**OSSERVAZIONI ALLA NOTA ISPRA
prot. n. 656/AMB-RIF del 28/06/2012**

Nel presente documento sono riportate le osservazioni ILVA ai principali rilievi formulati da ISPRA, nella nota prot. n. 656/AMB-RIF del 28.06.2012, relativamente alla documentazione tecnica inerente le discariche di stabilimento trasmessa da ILVA in allegato alla propria nota prot. DIR/20 del 28.02.2011.

A) Discarica per “rifiuti non pericolosi” in area Cava Mater Gratiae – autorizzazione realizzazione e messa in esercizio

Fig. 2 – Planimetria morfologica della discarica del Progetto Definitivo 2003 (in alto) e Planimetria morfologica dei soli argini di bacino realizzati fino al 2010 (in basso)

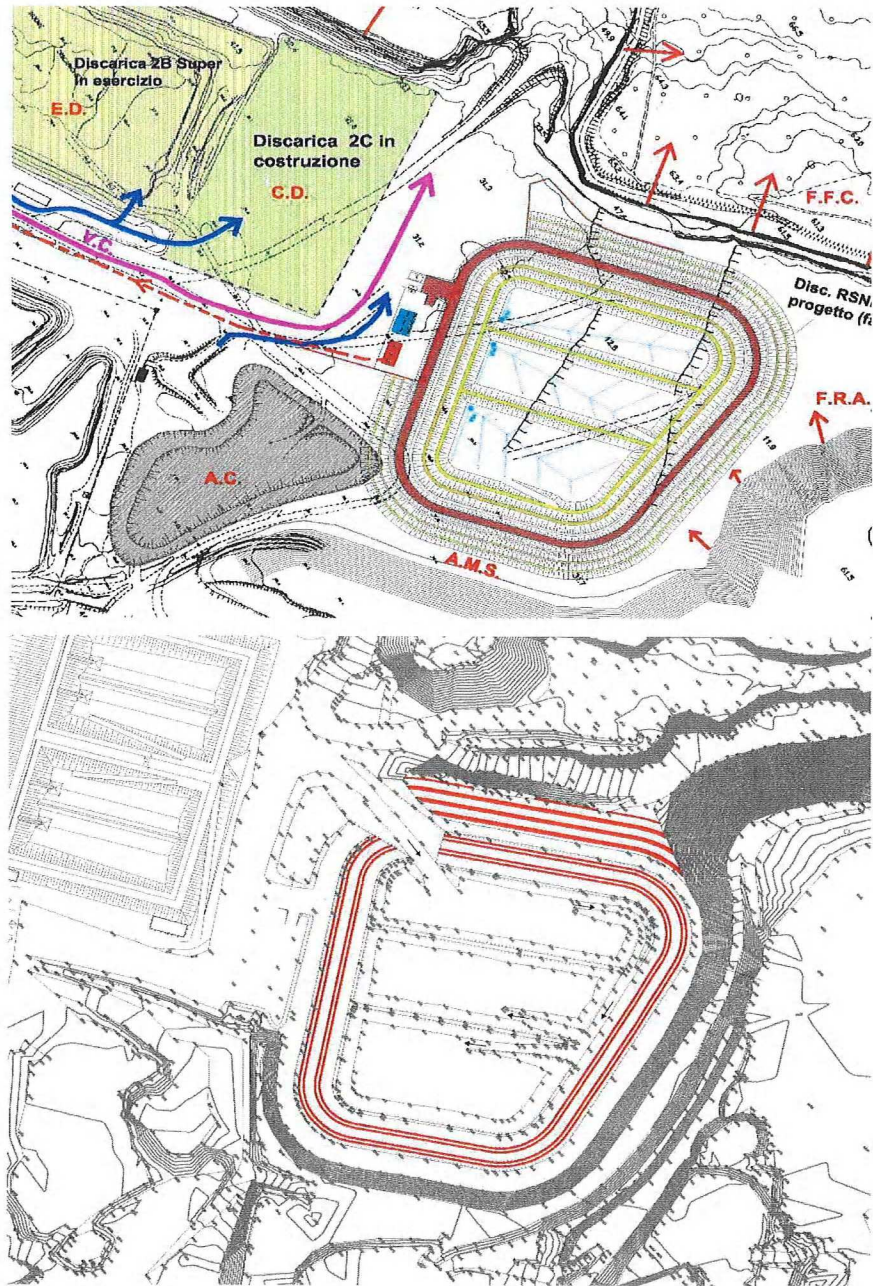
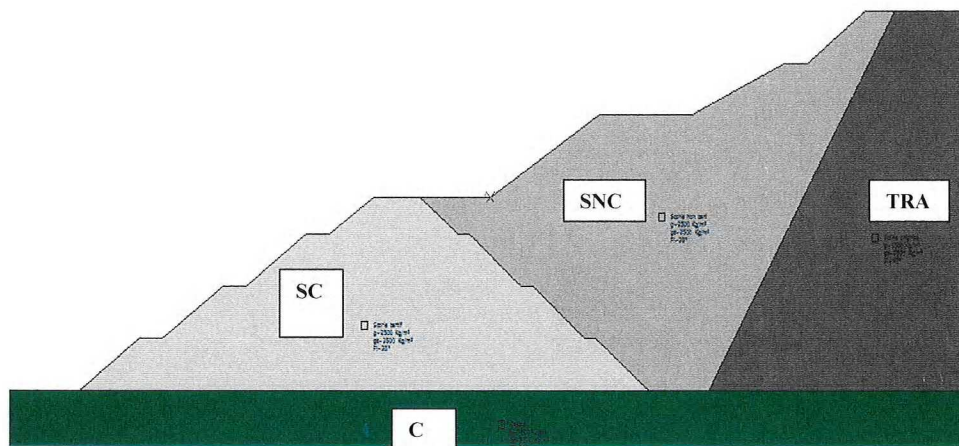
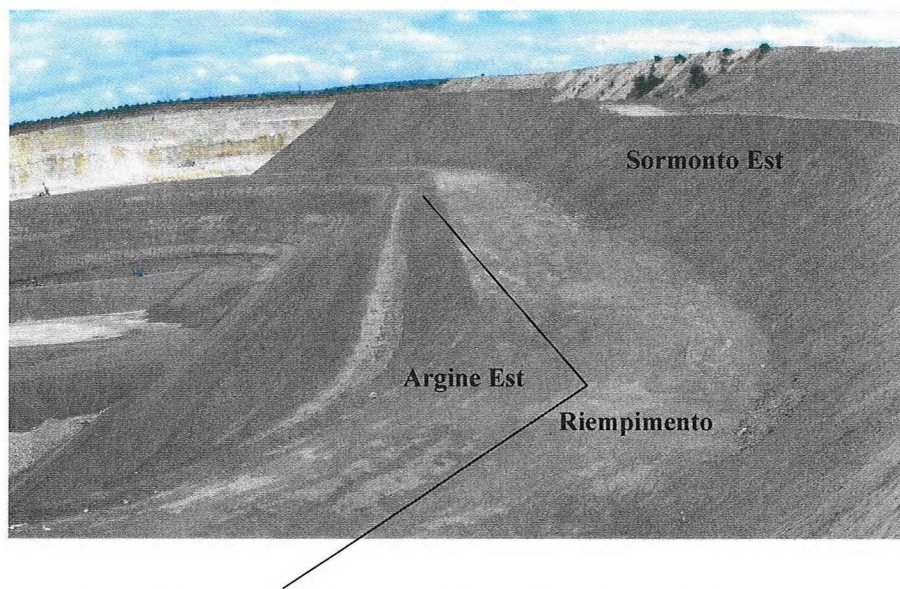
b) Nel citato allegato non si fa menzione a verifiche di stabilità dei versanti

Fermo restando che sarebbe opportuno parlare di fronti di cava e non di versanti, occorre ricordare che i fronti esistenti non costituiscono un problema sia perché distanti almeno 30 – 50 mt dal piede esterno del rilevato (cfr. Fig. 1 e 2 e repertorio fotografico di cui all'All. 3.07E) che ha una larghezza, al piede, di ca. 90 mt, sia perché ormai inesistenti in quanto già interessati dalle attività di recupero ambientale (vds. Figg. 2, 3 e 4).

Fig. 12 – Sezioni morfologiche di progetto (All. 3.07.D)

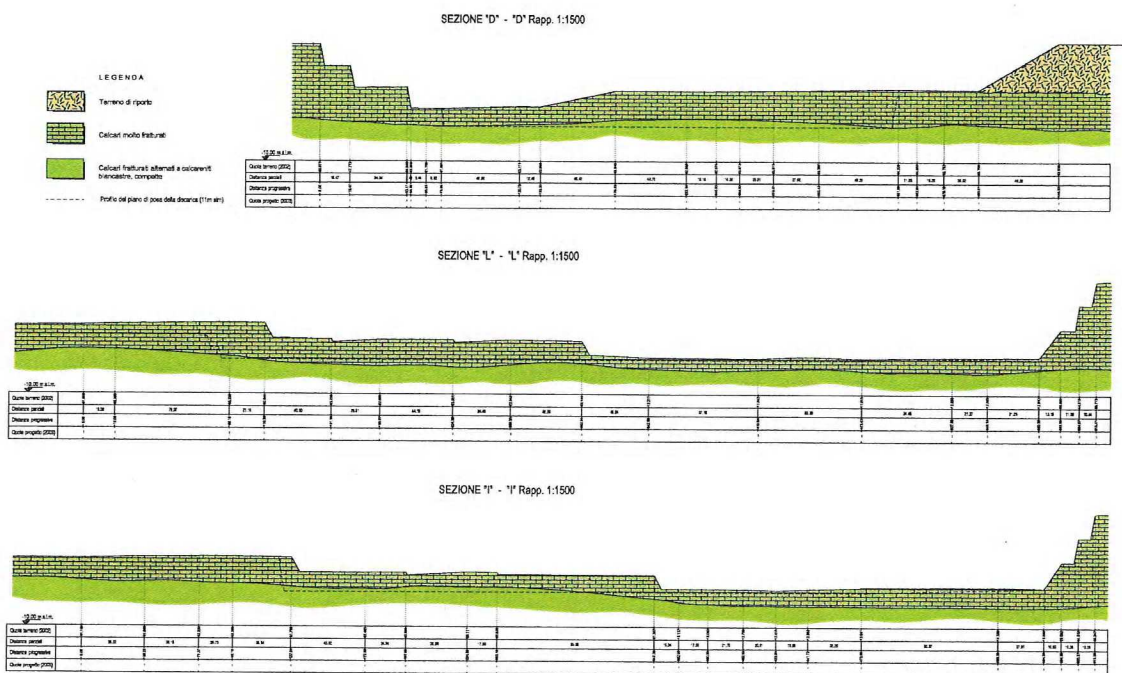
d) *Manca di profili litologici e stratigrafici con correlazioni tra i diversi punti sondati e localizzazione delle falde idriche*

In merito, alla pg. 23 dell'All. 3.07 si legge testualmente "I dati litostratigrafici desunti direttamente o indirettamente, hanno consentito la redazione di tre sezioni geologiche (cfr. All. 3.07.D in scala 1:1500 e stralcio in Fig. 12) le cui tracce sono mostrate nella planimetria dell'All. 3.07.C in scala 1:1500".

A titolo di esempio e anche a conferma di quanto riportato sull'evoluzione morfologica del bacino di cava si riportano in Fig. 12 le sezioni geomorfologiche ricostruite in fase progettuale in cui mancherebbe una linea di colore blu indicante la falda profonda al di sotto del fondo cava che tuttavia è ben descritta nell'elaborato di testo.

Fig. 15 – Andamento freaticometrico della falda profonda (da Progetto)

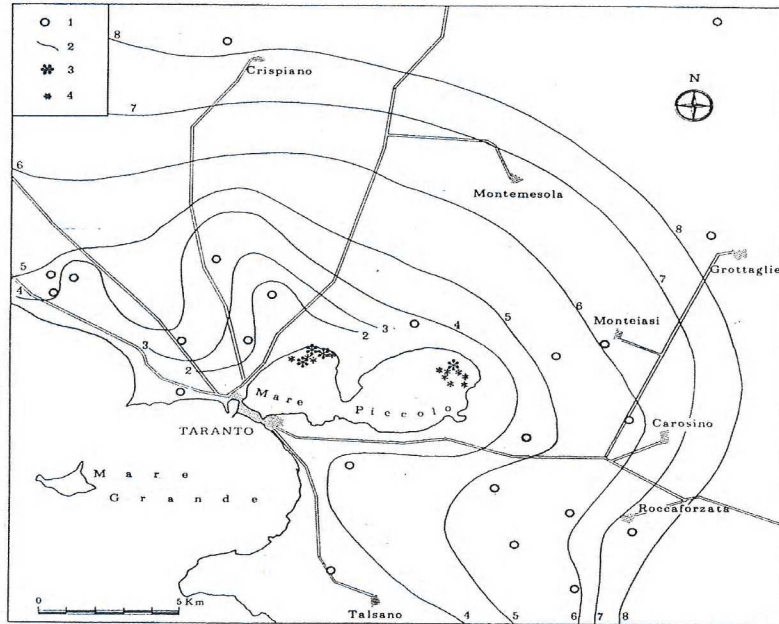
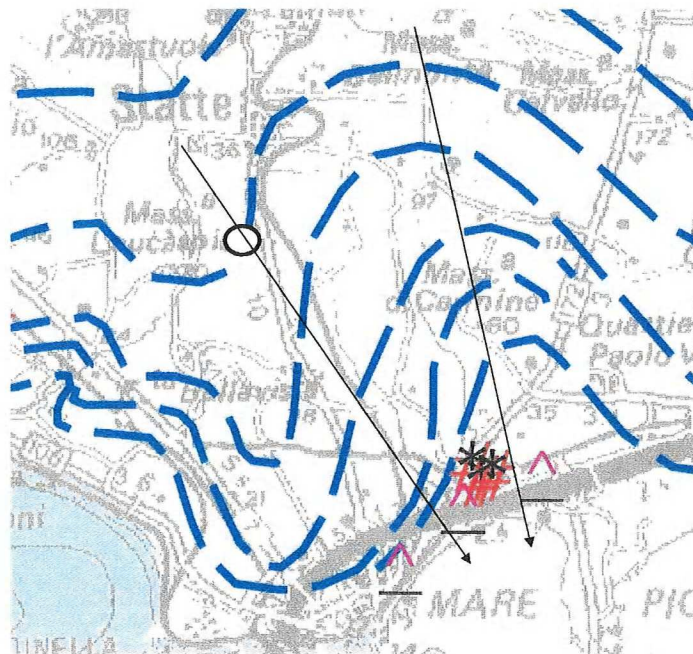
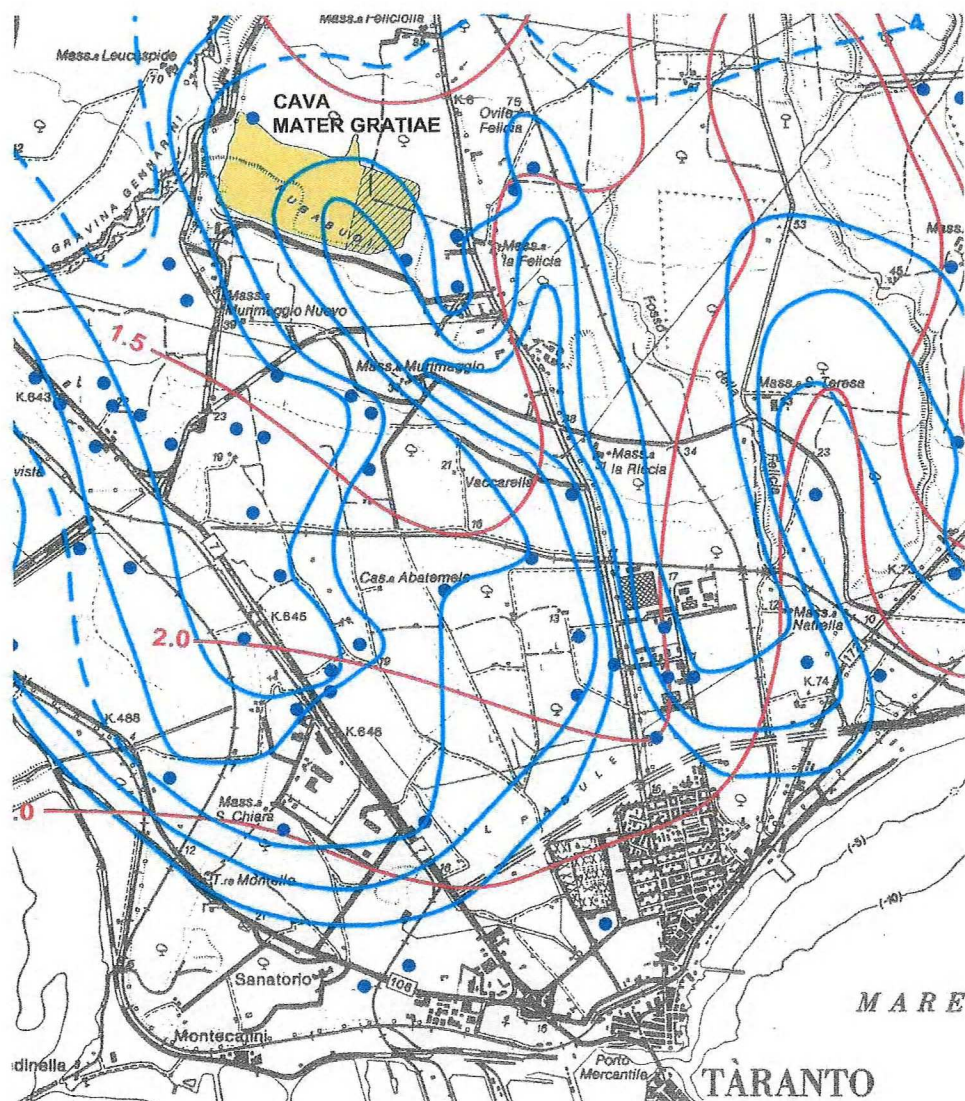
- e) *Nella carta idrogeologica sono state definite direttrici di deflusso in direzione NW-SE, ma non è specificato sulla base di quali dati sono costruite le linee equipotenziali; gli unici dati riportati si riferiscono al sondaggio S2, e si fa, inoltre, un riferimento generico a “dati derivanti da precedenti indagini” senza peraltro riportarne i valori e la consistenza. In discordanza con quanto contenuto nella relazione geologica e idrogeologica, nell’All. 3.08 si legge che “è stata ricostruita l’idrogeologia di dettaglio sull’area su cui insisterà la discarica partendo dai dati piezometrici rilevati nei pozzi esistenti P2 – P4 – P5 e nei piezometri esistenti a valle”*

La Fig. 15 mostra il modello idrogeologico generale di Progetto che appare in perfetta coerenza con i modelli più schematici riportati nelle Fig. 13 e 14.

La carta piezometrica di dettaglio, elaborata per il progetto della discarica (All. 3.08.1) è stata costruita sulla base dei dati piezometrici delle indagini specifiche del Luglio 2002 e sulla base dei dati rinvenuti dai piezometri e pozzi a disposizione in quel periodo (SP1 ed SP4 del progetto della discarica per rifiuti pericolosi e pozzi di monitoraggio P1 e P6 della rete interna delle discariche ILVA).

Fig. 16 – (stralciata dall'Allegato 3.08.1 del Progetto del 2003)

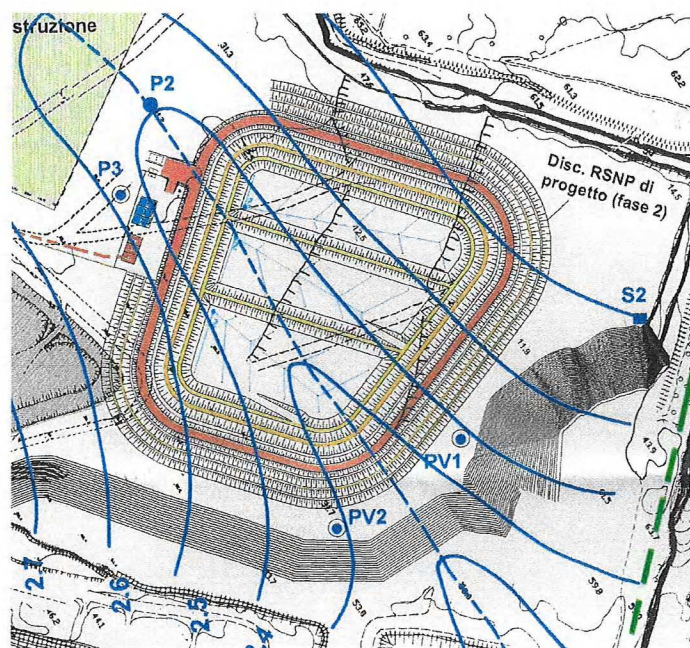
- g) *Si rileva un non idoneo posizionamento dei pozzi di valle (PV1 e PV2), in quanto all'interno del corpo di discarica ed, in particolare, sopra gli argini della discarica costituiti da scorie. La realizzazione dei suddetti pozzi di monitoraggio rappresenta l'inserimento di una discontinuità nel sistema di impermeabilizzazione di fondo della discarica.*

I pozzi di monitoraggio a valle PV1 e PV2 sono stati posizionati dal progettista nelle immediate vicinanze della discarica al fine di consentire il monitoraggio esclusivo della stessa, attesa la presenza nell'area più vasta di altri impianti di discarica.

In ogni caso, come risulta evidente dalla Fig. 16, estratta dall'All. 3.08.1 del Progetto 2003, i citati pozzi non sono stati ubicati sugli argini della discarica come sostenuto da ISPRA, bensì nello spazio di cava non utilizzato esistente fra gli argini della stessa discarica e le scorie originariamente abbancate e quindi in posizione del tutto idonea allo scopo.

Fig. 17 – Evidenza stratigrafica di assenza di interstrati compressibili (estratto All. 3.07.E)

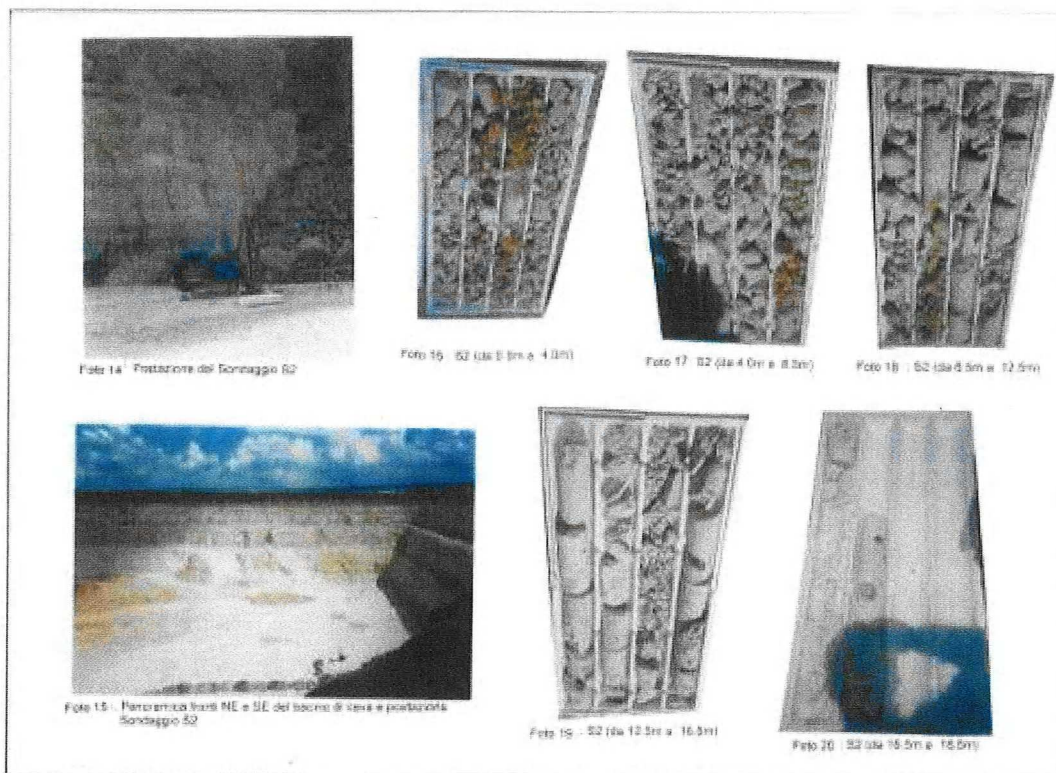
- o) L'All. 3.07.1 "Relazione geotecnica sui terreni di fondazione, sui rilevati arginali, sulle sovrastrutture di impermeabilizzazione e sulla stabilità dei rifiuti", non riporta alcuna considerazione utile alla valutazione dell'entità e dell'andamento dei cedimenti dei terreni di fondazione della discarica, nel breve e nel lungo periodo, in considerazione dei carichi previsti in seguito al riempimento della discarica (è stato valutato solo il cedimento indotto sul piano di fondazione dall'argine tipo completo in scorie deferrizzate). Si ritiene indispensabile la valutazione dei cedimenti totali del sistema: opere e terreni di fondazione fino al volume significativo (profondità del terreno entro il quale si esercita l'influenza dell'intervento).

- il piano di fondazione della discarica è impostato su roccia calcarea che notoriamente non presenta rischi di consolidazione a meno della presenza di interstrati limo sabbiosi che, nel caso di specie, come dimostrato dai numerosi dati stratigrafici esistenti nell'area di cava e dai fronti di cava facilmente leggibili dal punto di vista stratigrafico sono praticamente non presenti, come risulta evidente dalle fotografie delle cassette catalogatrici riportate in Fig. 17.

Fig. 18 - Rilevato in scoria per innalzare la quota dell'area servizi dal piano di cava confinante

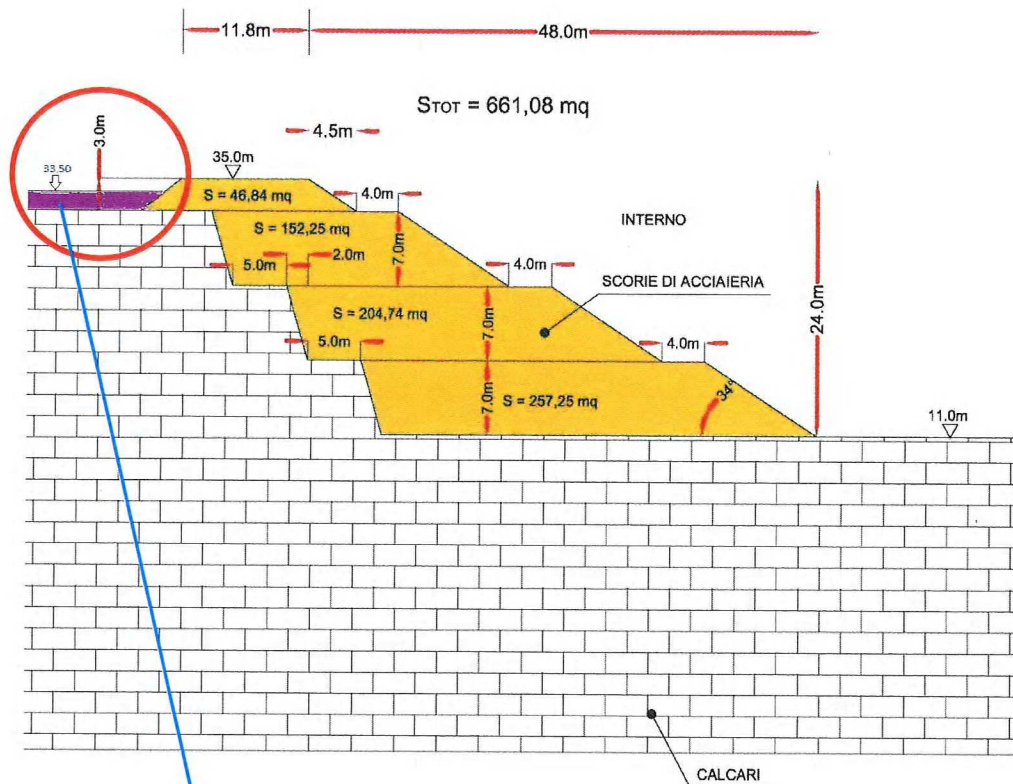
In pratica il gestore ha modificato la modalità di realizzazione delle sponde della discarica, rispetto a quanto riportato nel progetto, spostando il fronte di avanzamento verso Ovest e utilizzando ingenti quantitativi di scorie deferrizzate per riempire il volume risultante da tale spostamento. Tale variazione, che sembra trovare giustificazione nella sola necessità del gestore

Infatti, le sponde della discarica, cioè quelle che delimitano il bacino della stessa, non hanno subito alcuna modifica, mantenendo inalterata la loro quota finale e non corrisponde a realtà che il fronte di avanzamento sia stato spostato verso ovest, in quanto anche l'area servizi continua ad occupare la medesima iniziale posizione.

Il progettista si è limitato ad indicare soltanto che l'area servizi non poggerà più direttamente su di un piano in calcare come inizialmente previsto, ma su uno strato di scoria regolarmente compattato (Fig. 18).
